Modulo per la presentazione delle osservazioni relative ai progetti sottoposti a procedimenti in materia di VIA, di competenza regionale

Oggetto: OSSERVAZIONE SULLA DOCUMENTAZIONE INTEGRATIVA PRESENTATA DA FERA S.r.l IN VISTA DELLA TERZA CONFERENZA DEI SERVIZI - Provvedimento Autorizzatorio Unico Regionale (PAUR) di cui all'art. 27 bis del D.Lgs. 152/2006 e art. 73 bis della

L.R. 10/2010 – Progetto di impianto eolico industriale denominato **BADIA DEL VENTO** della potenza di 29,4 MW composto da n. 7 aerogeneratori ed opere di connessione ubicati nel comune di Badia Tedalda (AR). APPROFONDIMENTO: IMPATTI SUI FLUSSI DELLE ACQUE DI FALDA NEI RETICOLATI IDRICI SOTTERRANEI DEL VERSANTE ROMAGNOLO DEL CRINALE MONTE LOGGIO - POGGIO TRE VESCOVI (Comune Casteldelci, Provincia di Rimini) A SEGUITO DELL'IMPIANTO INDUSTRIALE EOLICO DENOMINATO "BADIA DEL VENTO" (Proponente FERA).

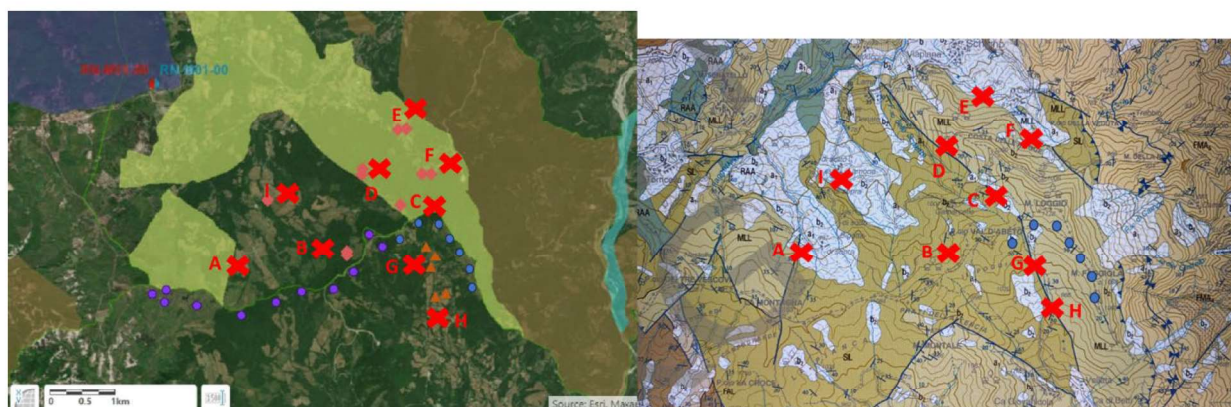
Una delle informazioni importanti è relativa alla evidenza di una roccia fratturata (Formazione di Monte Morello) con permeabilità media $K=0,001$ m/s che dà ragione della presenza di un acquifero verosimilmente contenuto in tutto il crinale del Monte Loggio fino almeno al Monte della Faggiola come anche evidenziato nella figura soprastante e censito come "corpo idrico denominato Val Senatello - Monte Carpegna".

Questo serbatoio roccioso fratturato permetterebbe il trasferimento dell'acqua contenuta nel suo acquifero fino alle sorgenti censite nelle vicinanze (il calcolo eseguito tramite indagine idrogeologica parla di circa 2 mesi di tempo per trasferirsi dal punto di crinale dove sono posizionate le pale del progetto AG04/AG05 alle sorgenti censite in territorio comunale di Badia Tedalda ed evidenziate in figura soprastante con la lettera G).

Ulteriori lineamenti strutturali a scala maggiore (faglie di piccola/media dimensione e lineamenti di ordine maggiore come contatti tettonici e/o sovrascorrimenti) sono visibili e segnati sulla carta geologica (si veda in figura il dettaglio della carta geologica CARG Foglio Pieve Santo Stefano).

Si nota inoltre, che le emergenze idriche, sia censite che no, sono posizionate in corrispondenza dei contatti tettonici/faglie e per la precisione lungo i lineamenti strutturali che mettono in contatto il corpo idrico contenuto nelle marne fratturate della Formazione di Monte Morello con la Formazione prevalentemente argillosa del Sillano.

Tale tipologia di emergenze idriche (indicate in figura con le lettere alfabetiche) si ritrova nella medesima situazione geologico/strutturale sia nel versante sud-occidentale toscano in territorio comunale di Badia Tedalda che nel versante settentrionale del crinale Monte Loggio-Poggio Val d'Abeto nel territorio comunale di Casteldelci (Emilia-Romagna).

Ad oggi, ed in seguito alle evidenze riportate dalle indagini eseguite in sede di presentazione di progetto, si conferma la estrema vulnerabilità del sito proposto per il progetto eolico "Badia del Vento".

Esso, infatti, presenta un alto rischio di alterazione del sistema idrogeologico e di impatto negativo sia sulla stabilità dei versanti di tutta l'area interessata dal progetto che le aree limitrofe ricadenti in territorio comunale di Casteldelci (Provincia Rimini – Regione Emilia Romagna).

Si ritiene, quindi, che l'area in oggetto non sia idonea alla finalizzazione di un tale progetto eolico industriale.
